**Avis sur le projet de création de la zone d'activités  
économiques « *les portes du Dardaillon* » et sur la déclaration  
d'utilité publique valant mise en compatibilité du plan local  
d'urbanisme de la commune de Lunel (Hérault)**

N°Saisine : 2024-13351

N°MRAe : 2024APO89

**MEMOIRE EN REPONSE A L'AVIS DE LA MRAE  
N° 2024APO89 DU 05/09/2024 SUR LE PROJET DE  
CREATION DE LA ZONE D'ACTIVITES ECONOMIQUES « LES  
PORTES DU DARDAILLON » ET LA DECLARATION D'UTILITE  
PUBLIQUE VALANT MISE EN COMPATIBILITE DU PLAN LOCAL  
D'URBANISME DE LA COMMUNE DE LUNEL**

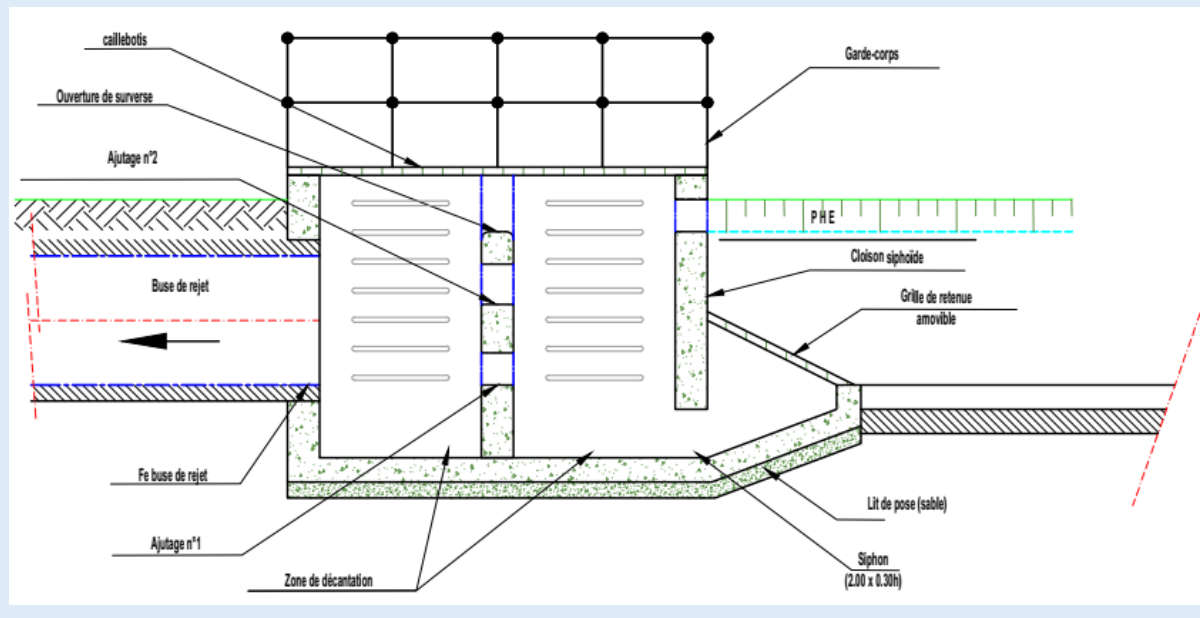
**La MRAe recommande de compléter l'étude d'impact par la description technique de l'exutoire des bassins de rétention et la démonstration que ces équipements n'aggraveront pas les incidences du projet sur l'environnement.**

Qentrant	0,740 m3/s (Q10)
Qfuite	0,180 m3/s
Surface	5500,0 m2

Vitesse sédimentaire **0,52 m/h**

Vitesse sédimentaire **0,58 m/h**

Vitesse sédimentaire **0,23 m/h**

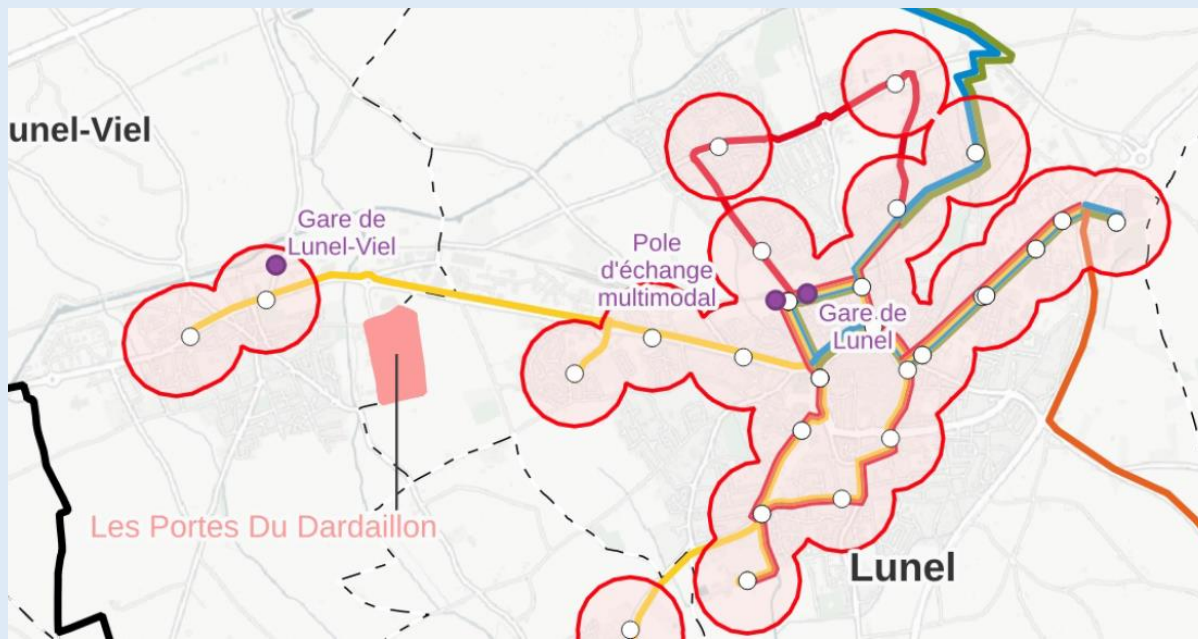
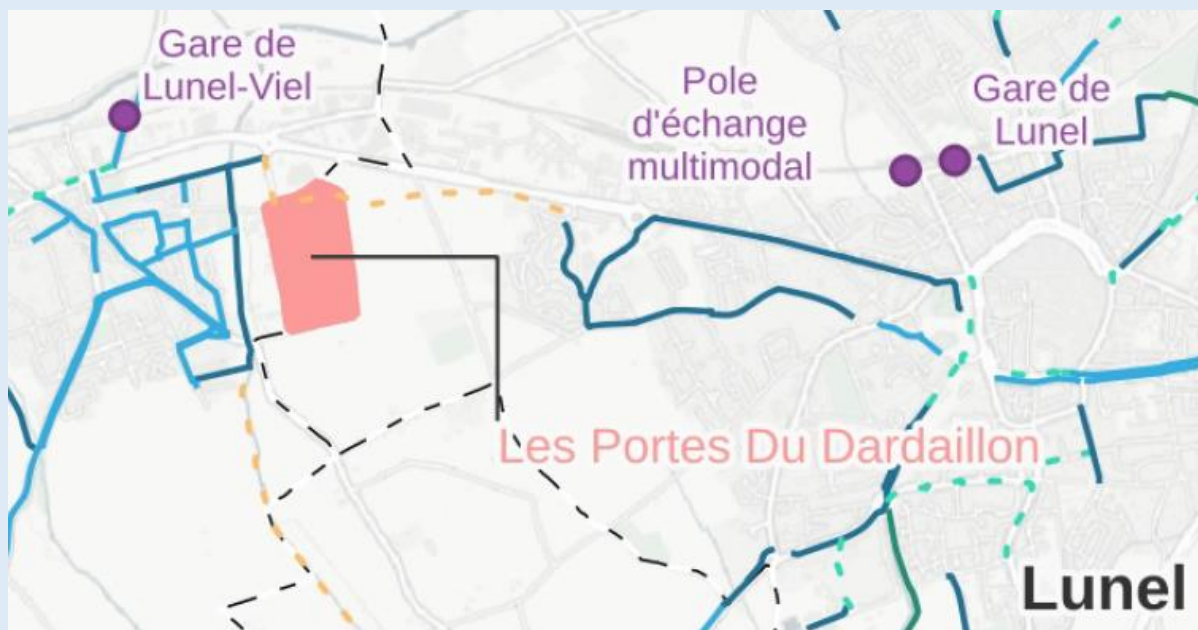
*La MRAe recommande de renforcer la description des actions retenues pour le développement des transports collectifs et des modes doux de déplacement et le calendrier de mise en œuvre, ainsi que les mesures retenues visant à favoriser l'usage de modes actifs (vélo, marche) et de transports en commun plutôt que l'usage de la voiture. En effet, la prise en compte de ces dessertes est de nature potentiellement à faire évoluer le fonctionnement de la ZAE ou les choix d'implantation (condition d'accès, volumétrie des bâtiments, principes directeurs architecturaux...).*

**À ce jour, la liaison avec la gare de Lunel est assez complexe, en raison des discontinuités des pistes cyclables et piétonnes qui seront bientôt renforcées avant l'aménagement de la zone « Les Portes du Dardaillon ». En effet, le projet prévoit de réserver des emprises vertes importantes permettant des cheminements alternatifs (piétons et cycles).**

**À ce jour, Lunel Agglo compte 180 km d'aménagements cyclables et de circuits VTT-FTC, 71 sites de stationnement vélo. Des tronçons supplémentaires sont prévus : Lunel-Lunel-Viel (1,3 km de long avec une maîtrise d'œuvre engagée en dont les travaux vont démarrer début 2025), Lunel-Viel-Valergues a été mis en service en janvier 2024, pour raccorder à la communauté d'agglomération du Pays de l'Or, et Lunel-Villetelle (8,3 km de long et étude de faisabilité lancée en 2022) pour avoir un maillage Nord-Sud. L'objectif principal est de créer un maillage de pistes cyclables aménagées et sécurisées sur l'ensemble du territoire.**

**À ce jour, le territoire comporte 6 lignes de transport en commun. Il est prévu de fournir un service de transport collectif au fur et à mesure des installations des entreprises, en travaillant avec elle les itinéraires à développer. En effet, la commercialisation se fera en 3 phases pour 7 lots environ à chaque phase ; de ce fait, en fonction de la nature des activités, les besoins peuvent être très variés. De ce fait, l'offre de service se construira de manière adaptée aux besoins des entreprises et salariés de la zone d'activités, dans une recherche d'efficience des deniers publics. Un arrêt TC sécurisé sera également proposé aux abords de la ZAE et de la ZA des Fournels (en bordure de la RN113 ou au niveau de la rue de la Barthelasse) afin d'assurer une desserte alternative pour les salariés actuels et futurs de la zone.**

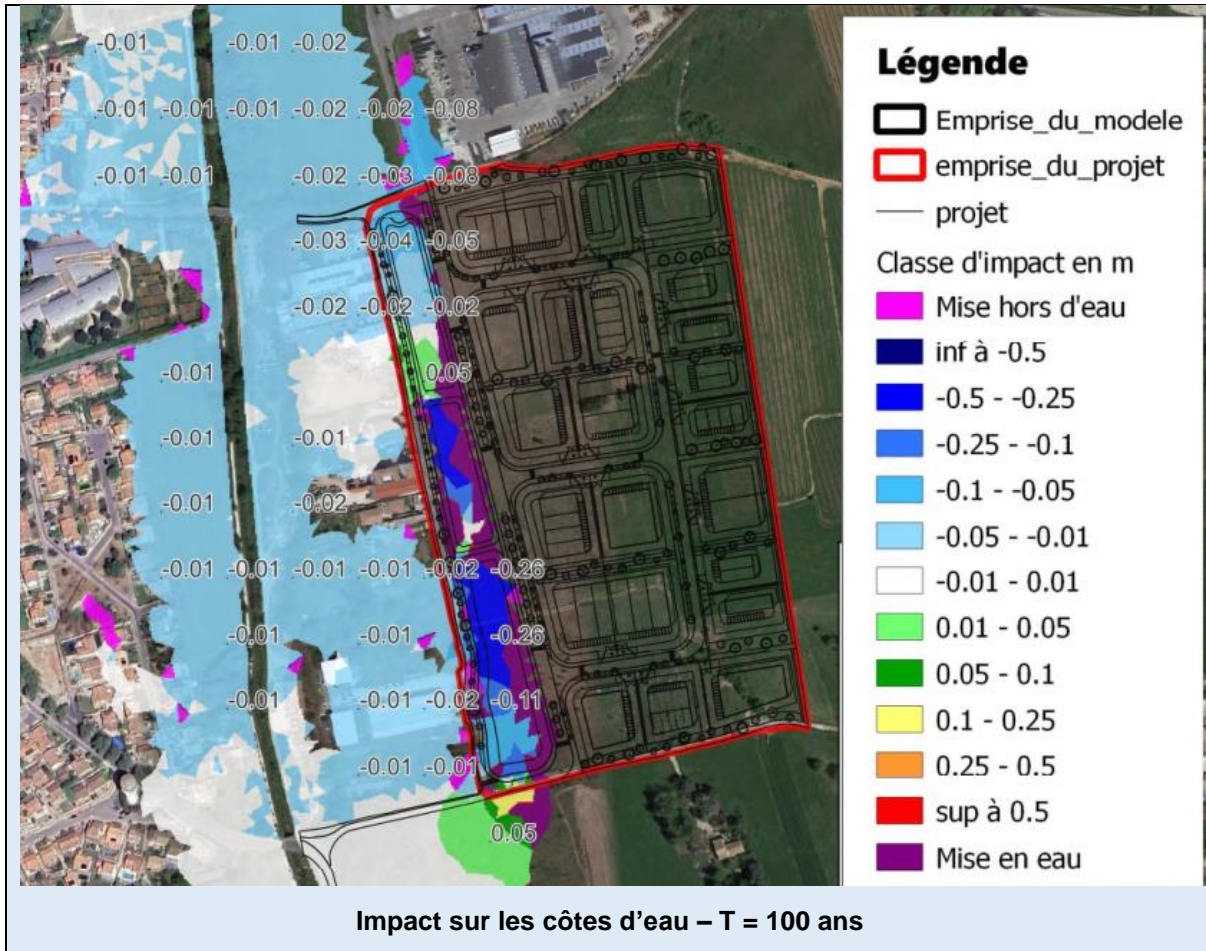
**La MRAe recommande de démontrer que le positionnement retenu des bassins de rétention n'est pas de nature à conduire à une aggravation du risque inondation. Dans le cas contraire, leur positionnement devra être revu.**

**Les données de l'étude d'élaboration du PAPI (SYMBO) ont été recueillies après la validation du plan de masse et l'avancée des études ; celles-ci soulignent en effet la présence de zones inondables de débordement du Dardaillon Est sur le secteur des bassins de rétention compensatoires à l'imperméabilisation de la ZAC.**

**Une étude de modélisation hydraulique 2D complémentaire a été confiée à EGIS. Celle-ci met en évidence un volume d'apport de 2 100 m<sup>3</sup> sur l'emprise ZAC en provenance du Dardaillon Est.**

**Le calage des bassins de rétention met en évidence un excédent de 1 300 m<sup>3</sup> dans le volume utile et de 6 580 m<sup>3</sup> environ dans le volume terrassement entre les cotes PHE des bassins et le Terrain Naturel ; soit un volume bien supérieur au volume d'apport du Dardaillon.**
